Bebauungsplanverfahren „Erweiterung Solarpark Erbach“ in Erbach

Beteiligung Träger öffentlicher Belange nach §4 Abs. 1 BauGB – frühzeitige Beteiligung

1. Stellungnahme der Träger öffentlicher Belange und Abwägungsvorschlag

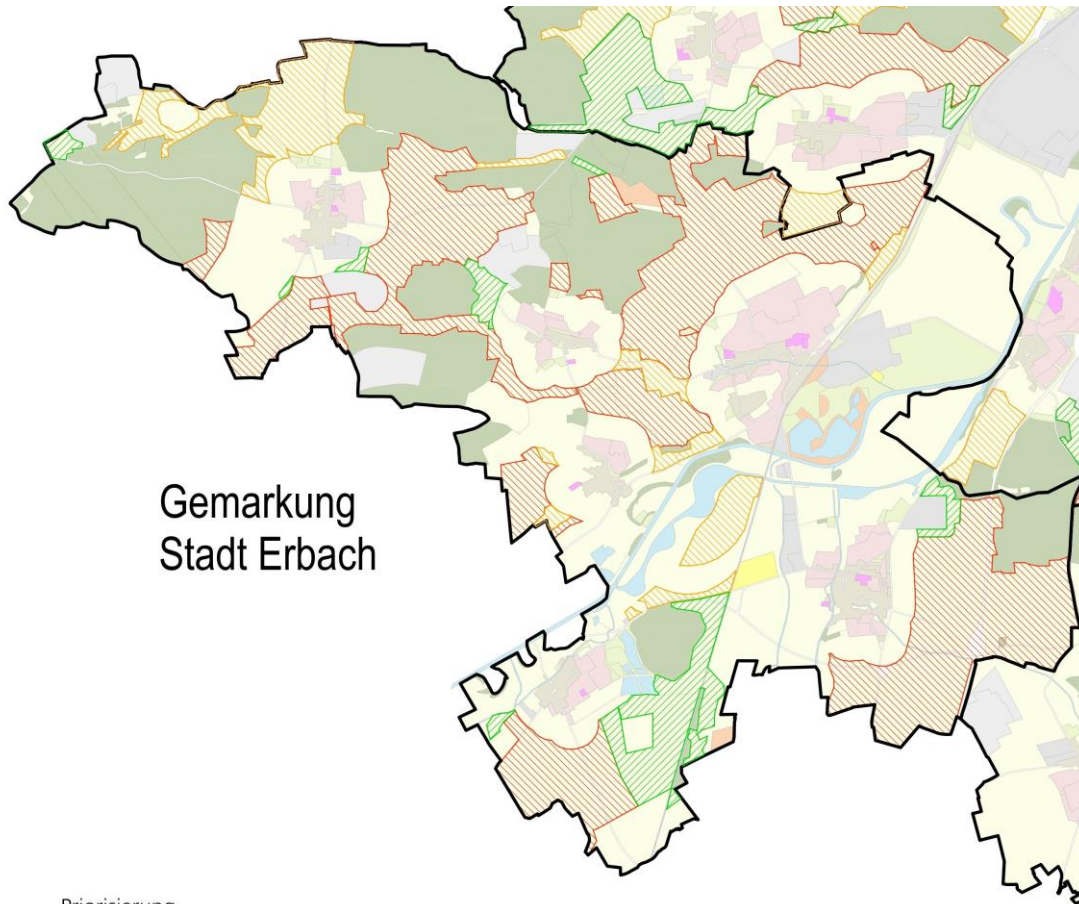
FVA Wildtierinstitut Freiburg	13	25.05.2021 / 05.08.2021	Gemäß den Planungen liegt eine Beeinträchtigung der Funktionen des Wildtierkorridors vor. Folgende Vermeidungsmaßnahmen werden aus fachlicher Sicht zur Reduzierung der Eingriffsfolgen auf den Wildtierkorridor empfohlen: <ul style="list-style-type: none"> - Schaffung eines zusätzlichen mind. 15 Meter breiten wilddurchlässigen Behelfskorridors zwischen den beiden Anlagenflächen westlich entlang des Grabens in Nord-Süd Richtung (Flst. 2464). Dieser „offenen bis halboffene“ Korridor soll strukturreich mit Gras- und Ruderalflur, Säumen, und einzelnen freistehenden niederen Büschen (z.B. Heckenrose) angelegt bzw. entwickelt und nur extensiv gepflegt werden, optimal wäre z.B. eine naturnahe Beweidung durch Wanderschäferei; motomanuelle Pflege sollte nur schonend und ergänzend nach Erfordernis eingesetzt werden. Sofern erforderlich könnte darin auch ein (möglichst gewundener) Grasweg für die Unterhaltung integriert werden. Im Herbst und Winter soll im Behelfskorridor hochstängliger Bewuchs und Altgras als Deckung verbleiben um Wildtierwanderungen und das Überwintern von Kleintieren zu ermöglichen. Weitere Verstecke wie kleinere Totholz- oder Steinhäufen erhöhen die Nutzbarkeit für Kleintiere. Idealerweise werden die Zugänge zum Wilddurchlass als Trichter ausgeformt. Der Behelfskorridor sollte ganzjährig durchlässig bleiben und nicht durch Zäune verstellt werden. Eine Beruhigung durch entsprechende aufklärende Beschilderung („Wildtierkorridor“) um Fremdnutzung zu reduzieren kann je nach 	Die Thematik wurde mit der FVA (Herrn Strein) besprochen. <ul style="list-style-type: none"> - Die Anregungen zu Vermeidungsmaßnahmen werden im Umweltbericht umgesetzt und dargestellt - der Behelfskorridor zwischen den beiden Solarflächen („Solarpark“ und „Erweiterung Solarpark“) wird mit einer Mindestbreite mit 20 m umgesetzt - die vorgeschlagene Zaunart (Stabgitterzaun) wird umgesetzt - der Zaunabstand mit 20-25 cm zum Erdboden wird wie vorgeschlagen umgesetzt (ist im bestehenden Solarpark schon so vorhanden/umgesetzt)

- Auf den östlichen schmalen Fortsatz sollte weitgehend verzichtet werden, so dass eine funktionale Vernetzungsachse zwischen Straße und PV-Anlage erhalten bleibt. Parallel zur Straße wirkt auch eine angehobene und daher durchlässigere Zäunung immer noch als (Psycho-)Barriere, gerade für wandernde, also nicht residente Tiere.

- Zur Reduzierung der Gefährdung von Wildtieren sollte die Umzäunung möglichst als Zaun mit Stabgittermatte ausgeführt werden, alternativ wäre auch ein Webzaun mit 4 cm Maschenweite möglich. Knotengeflecht ist ungeeignet. Zur Erhöhung der Durchlässigkeit und zur besseren Nutzbarkeit der Fläche für Wildtiere ist ein Abstand von Zaununterkante zum Erdboden von 20-25 cm einzuhalten. Durch Schaffung dieser Durchlässigkeit kann auf erweiterte Waldabstandsflächen für den eigentlichen Wildtierkorridor verzichtet werden. Die westliche Waldkante angrenzend an den Park bietet sich besonders als Leitlinie an und sollte daher als naturnaher Waldrand, z.B. als Trauf nach innen, entwickelt werden. Auch hier sollte ein Gradient von Gras- über Ruderalflur hin zu Gehölzen/Bäumen vorgesehen werden.

- Möglichst naturnahe, extensive, (Grün-)Flächenbewirtschaftung, Einsaat mit gebietseinheimischen blütenreichen Saatgut bzw. Verwendung gebietseinheimischer Gehölze. Eine Beweidung/Pflege der Parkfläche z.B. durch Schafe unterstützt die Wirksamkeit des Wildtierkorridors. Dazu sollten aber immer nur kleinere Teilflächen im Wechsel zur Beweidung mit geeigneten Weidezäunen abgegrenzt werden, so dass die anderen Bereiche für Wildtiere erreichbar bzw. durchlässig bleiben.
